Importovaná - Připomínka 141

Typ vyjádření: Zásadní připomínka

Vyjádření k: grafické části (výkresům)

Importovaná - Připomínka 232

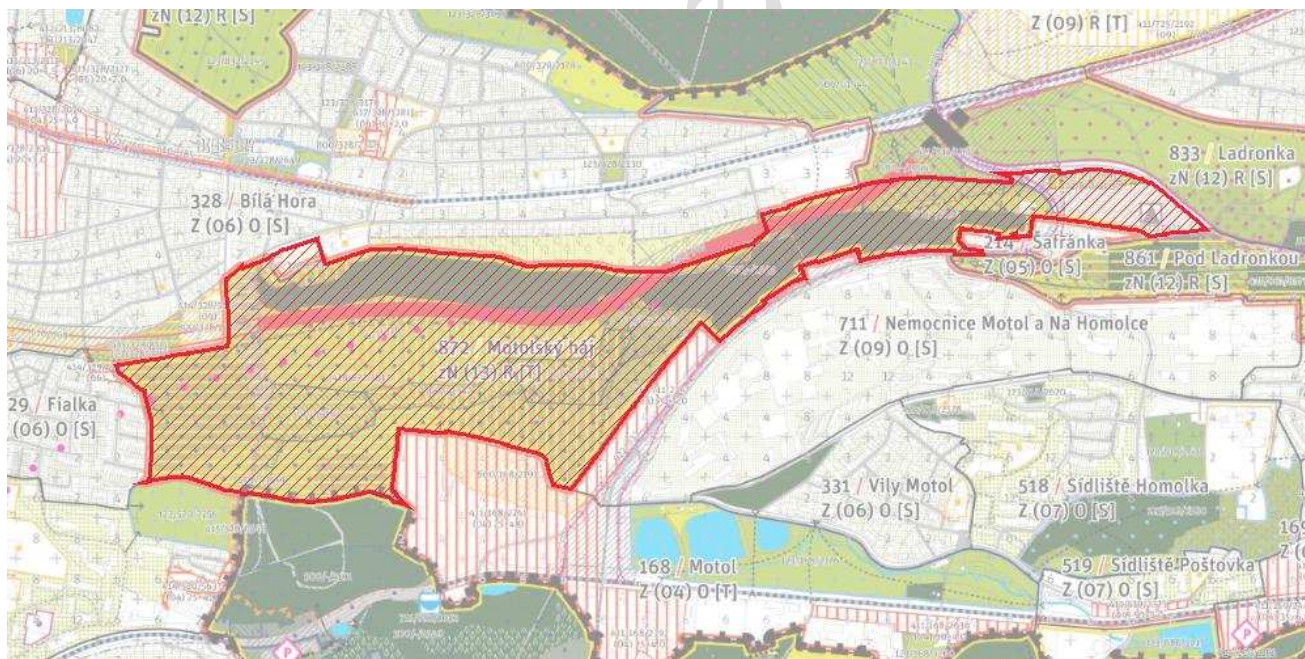
Text vyjádření: 872/5
Upravit regulativy lokality zohledňující rozlohu území.

Text zdůvodnění: Jedná se o rozsáhlý čtvrťový park o ploše cca 80 ha a zastavitelnost rekreačním vybavením je neúměrně malá, je nutné upravit tyto regulativy, aby zohledňovaly rozlohu území. Pro porovnání má toto rozsáhlé území stejnou zastavitelnou plochu jako např. Parukářka, Havlíčkovy sady (plocha cca 15ha) nebo Centrální park na Kavčích horách (plocha cca 5 ha). Dle návrhu nového územního plánu je možné ve čtvrťovém parku umístit budovy do 150 m² RPB jednotlivě, maximálně však 200 m² v součtu pro celé území parku.

Importovaná - Připomínka 237

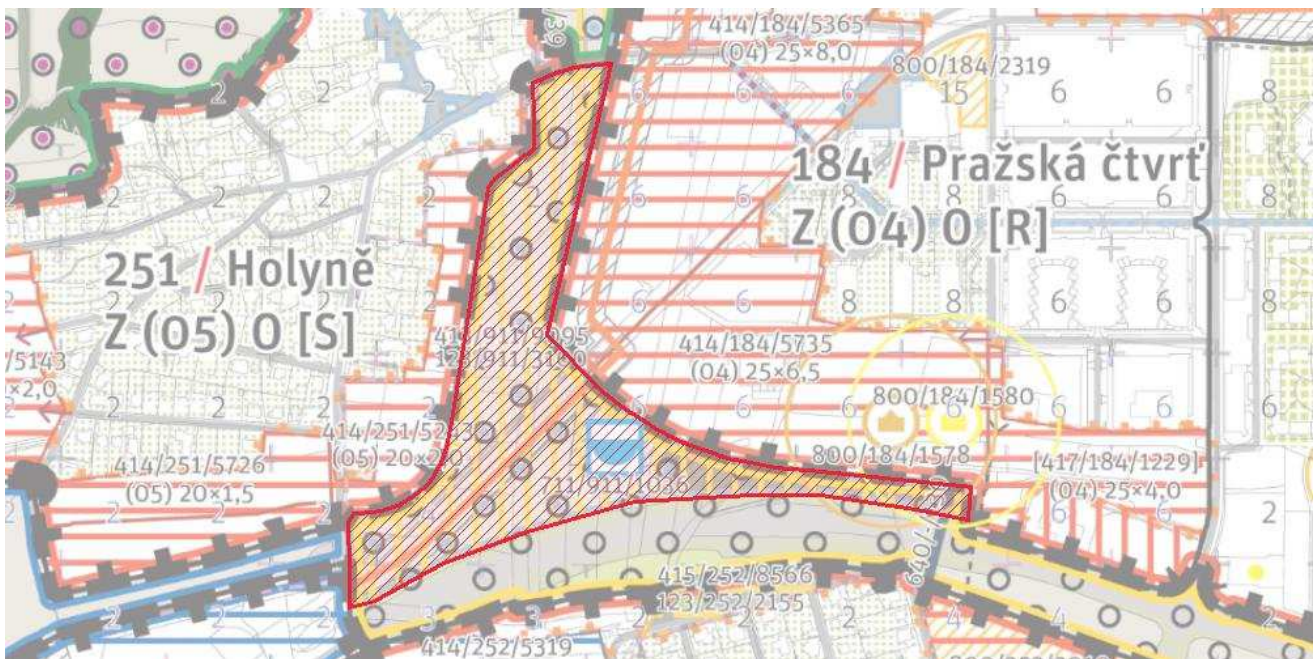
911/1

V ploše lokálního parku Pražská čtvrť 412/911/5465 umožnit umístění parkových sportovišť a objektů kavárny a půjčovny při vstupu do parku dle urbanistické studie „Nový Barrandov“.

Jde o možnost umístit parkové sportoviště včetně nezbytné vybavenosti pro zajištění jejich fungování a to zejména: multifunkční sportovní hřiště, parkurové hřiště, pumptrack, skatepark apod. A dále možnost umístění objektů kavárny a půjčovny při vstupu do parku. S umístěním pásu sportovišť a staveb zázemí v okruhu přímo přiléhajícím k zástavbě lokality 184/Pražská čtvrť počítá návrh parku v urbanistické studii „Nový Barrandov“. Studie byla projednána a schválena Zastupitelstvem a Radou MČ Praha 5 a slouží jako podkladová studie pro změny územního plánu č. Z 3833/00 a Z 3563/34. Zároveň platí, že pozemky pro park bude investor podle smlouvy předávat do majetku MČ Praha 5. S ohledem na tuto skutečnost byly také v návrhu změny územního plánu

vymezeny plochy s využitím SO1, resp. SO3 (vždy podél hranice zástavby). Vzdálenější území mezi pásem sportovišť a krajinou pak bylo popsáno jako plocha s využitím ZMK.

Definice Nezastavitelné rekreační lokality podle čl. 65 tak, jak je zadáno v návrhu pro rozvojovou plochu 412/911/5465, umístění sportovišť a jejich zázemí vylučuje.

Navrhujeme proto zvolit jiné řešení, které umístění parkových sportovišť umožní (dotčené pozemky parc. č. 1785/14, 1785/72, 1785/50, 1785/51, 1785/52, 1785/55, 1183/4, 1184/2, 1785/48, 1785/49, 1184/54, 1184/56, 1139/2, 1184/47, vše k. ú. Hlubočepy).

Doplnění odůvodnění: Žádáme o prověření na straně zpracovatele a případnou úpravu plánu tak, aby bylo toto umožněno. V daném území se přes sebe vrství lokální park, nezastavitelná transformovaná plocha s rekreačním využitím versus pole (nově šlo identifikovat přes tlačítko "i" v aplikaci) v nezastavitelné rekreační lokalitě - komplikované v textové části rozklíčovat, co vše je umožněno.

Importovaná - Připomínka 239

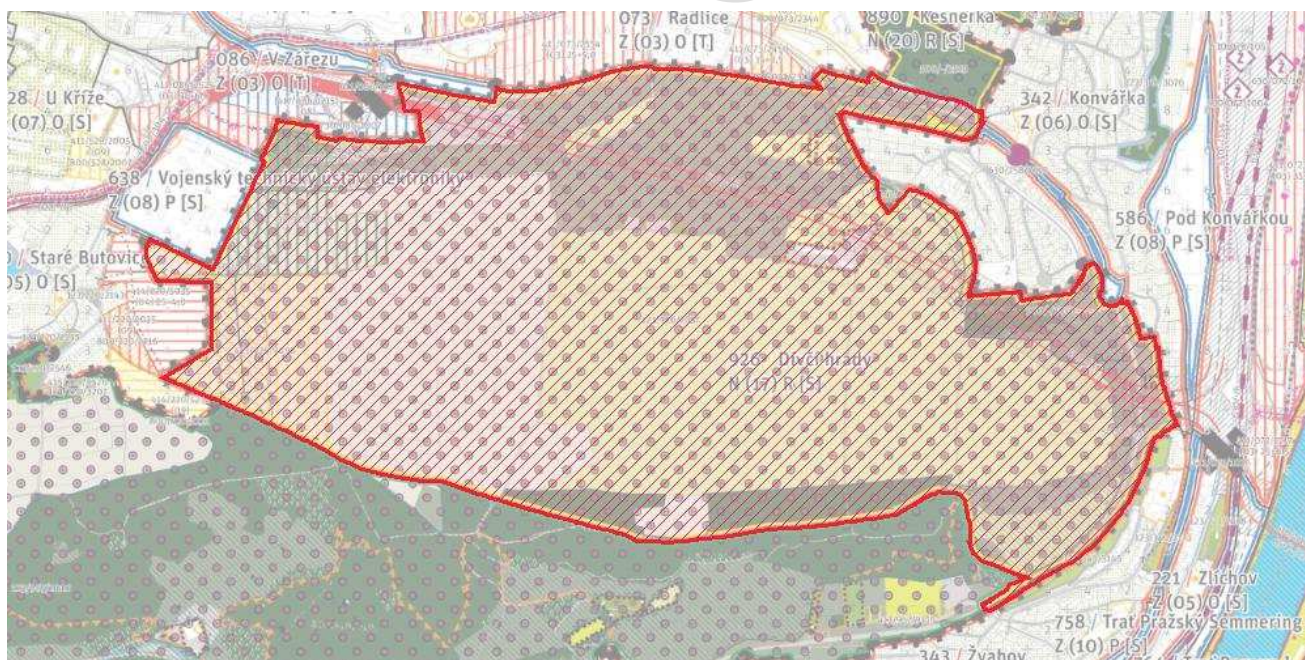
Text vyjádření: 926/1
Upravit regulativy lokality zohledňující rozlohu parku.

Text zdůvodnění: Jedná se o rozsáhlý metropolitní park o ploše přes 200 ha, přičemž zastavitelnost rekreačním vybavením je neúměrně malá. Je tedy nutné upravit regulativy zohledňující rozlohu území, neboť dle návrhu nového územního plánu je v metropolitním parku možné umístit pouze budovy do 150 m² RPB jednotlivě, maximálně však 300 m² v součtu pro celé území parku.
